## Projet de mine d'apatite du lac à Paul Étude d'impact sur l'environnement

Réponses aux questions et commentaires du ministère du  
Développement durable, de l'Environnement, de la Faune et des Parcs

N/Réf : 131-17097-00

Avril 2014

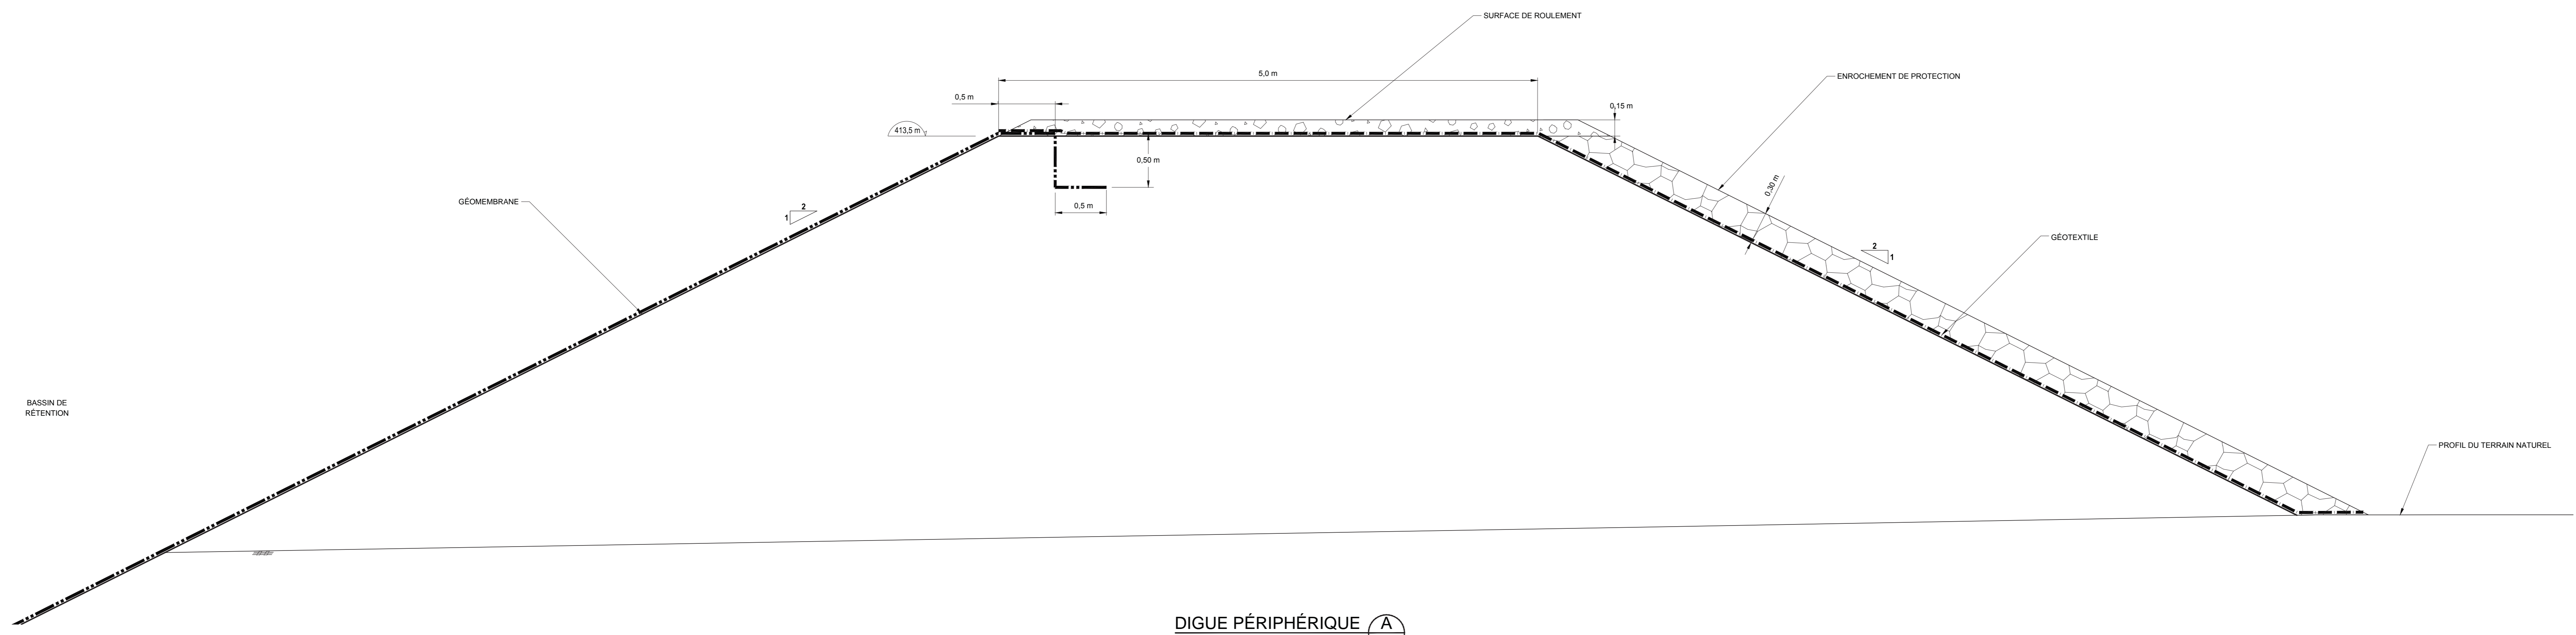
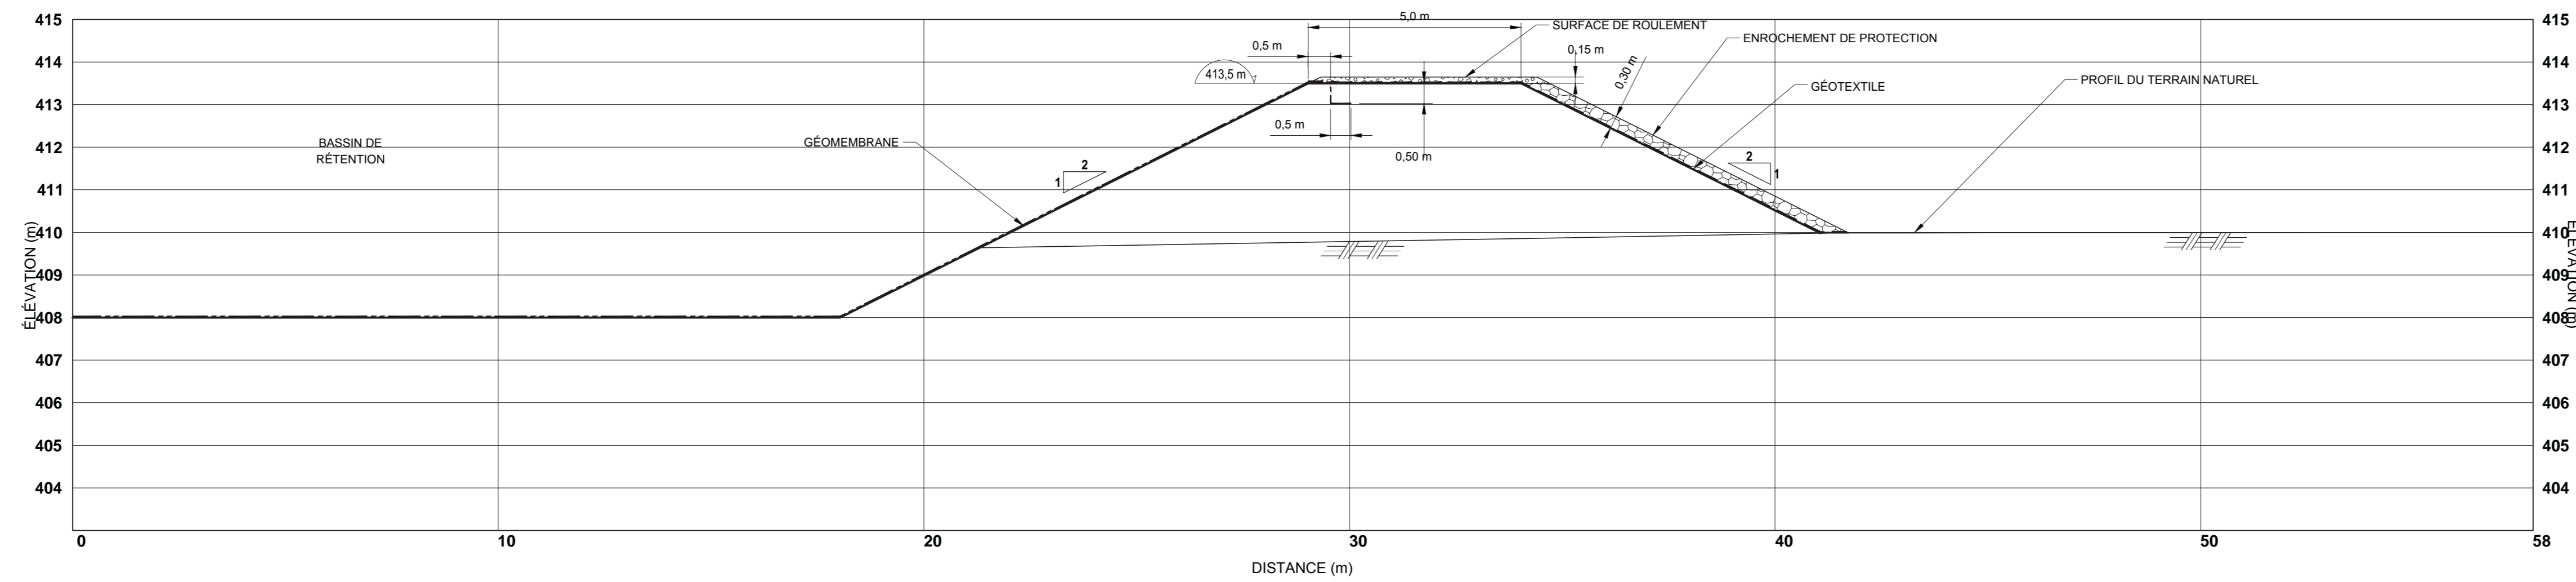
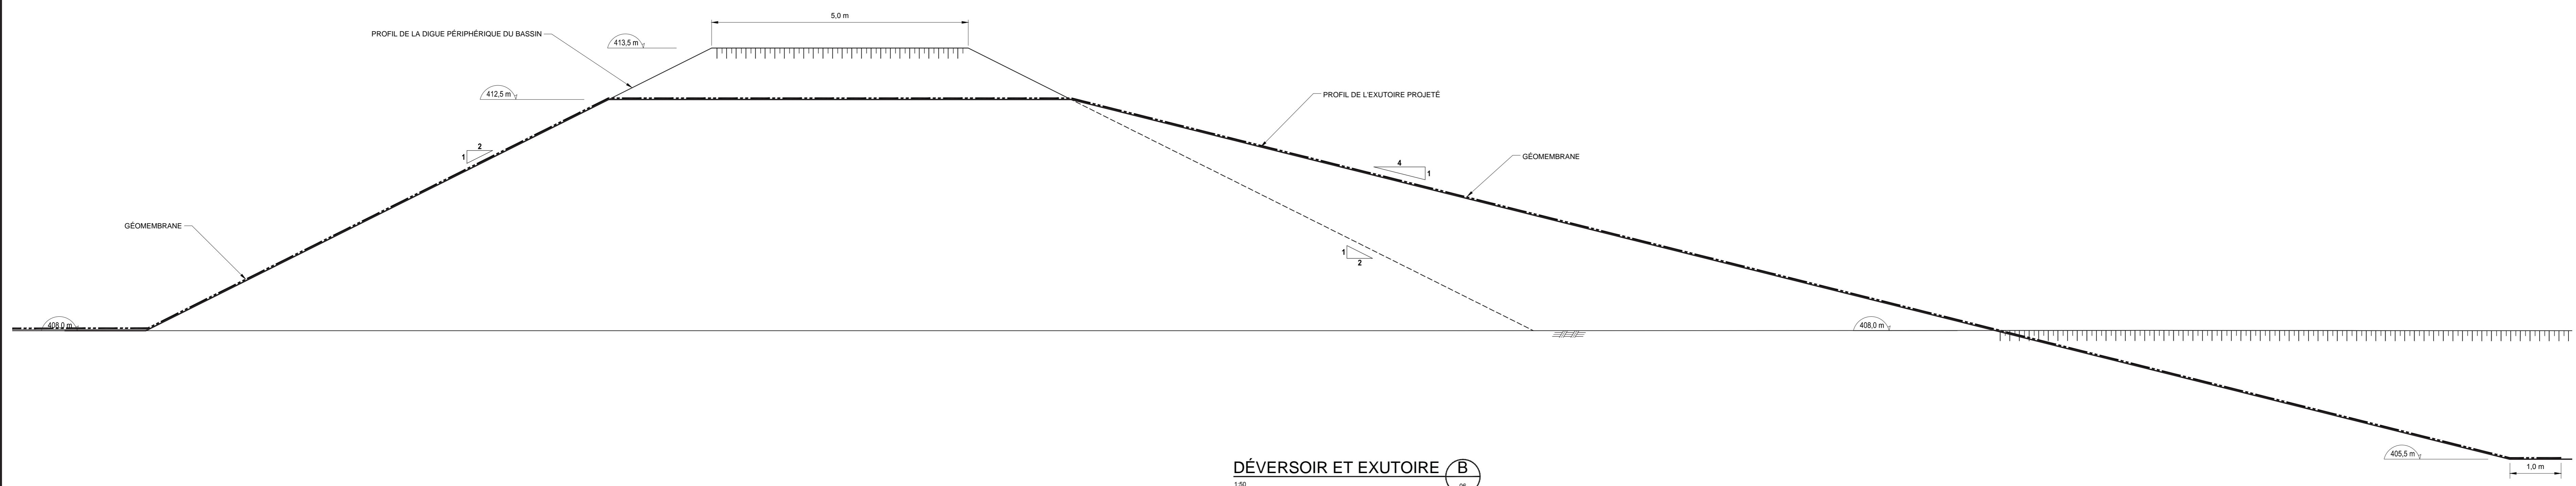
**QC-50** La coupe type de la digue du bassin de polissage, illustrée à la figure 4.6, n'est pas suffisamment détaillée. Le déversoir d'urgence n'y est pas décrit non plus. L'initiateur doit présenter une coupe type à une échelle appropriée à l'ouvrage.

La coupe type de la digue du bassin de polissage est présentée à la figure QC-50. Le déversoir d'urgence sera précisé à l'étape d'ingénierie détaillée et fourni lors de la demande de certificat d'autorisation pour la construction de cet ouvrage.

N/Dossier : P12-117	Traité par : Seydou Sow	Aucune échelle
	Date: 24-09-2013	Vérifié par : Michael Verreault	QC-261a : Principaux linéaments

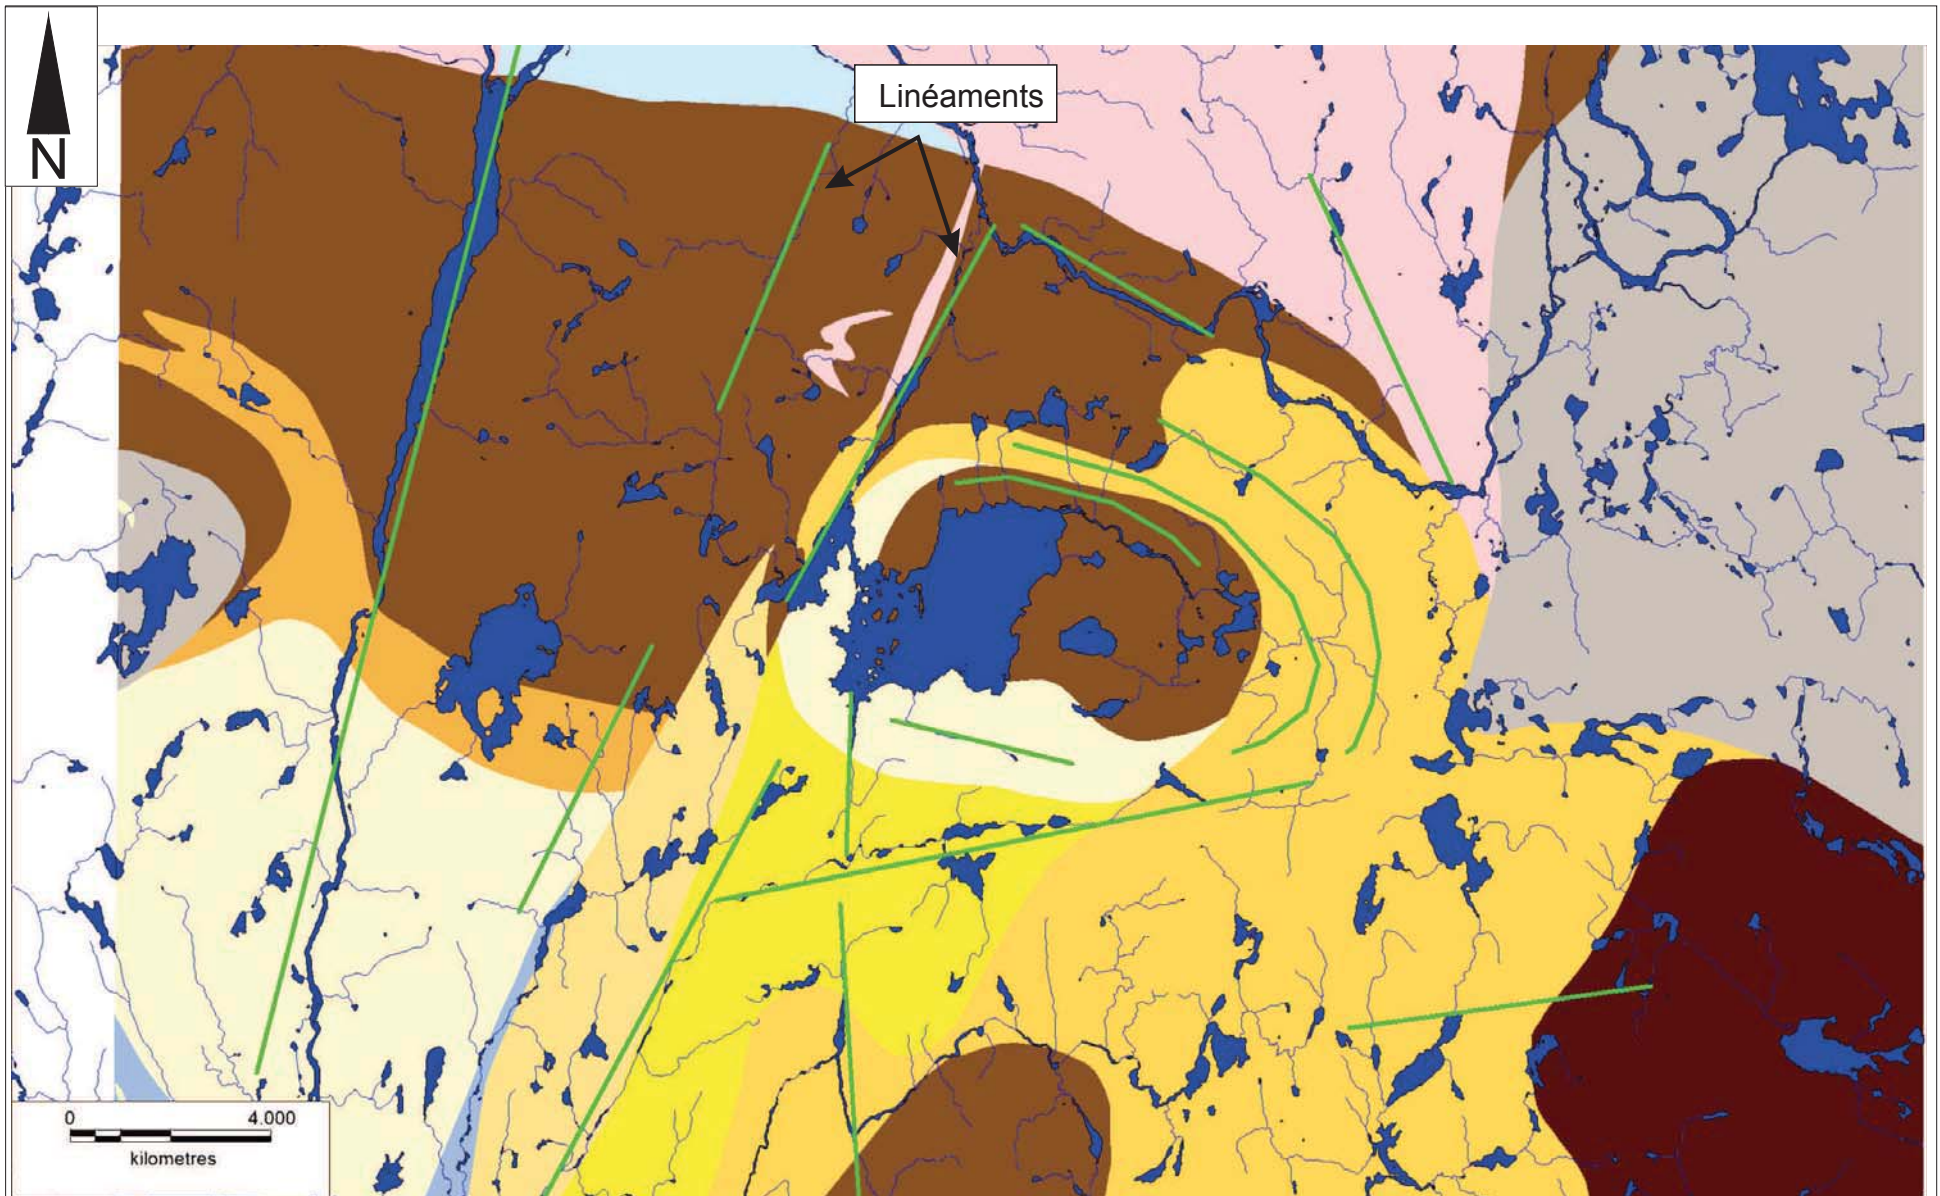
- 
- concernant la géologie structurale, l'initiateur du projet doit commenter la géologie structurale locale et intégrer cet aspect dans la figure 2 portant sur la géologie (par exemple : direction et pendage des failles principales, principaux axes de fracturation, etc.). Aussi, il y a lieu de mettre en contexte l'écoulement de l'eau souterraine par rapport à la géologie structurale;

La géologie structurale est en effet un aspect peu traité dans l'étude hydrogéologique révisée (annexe 17). La figure QC-261a montre les principaux linéaments sur et autour du site. Du côté ouest, trois séquences de linéaments sont présentes avec une orientation nord-nord-est, alors que du côté est, les linéaments ne semblent pas avoir d'orientation spécifique.
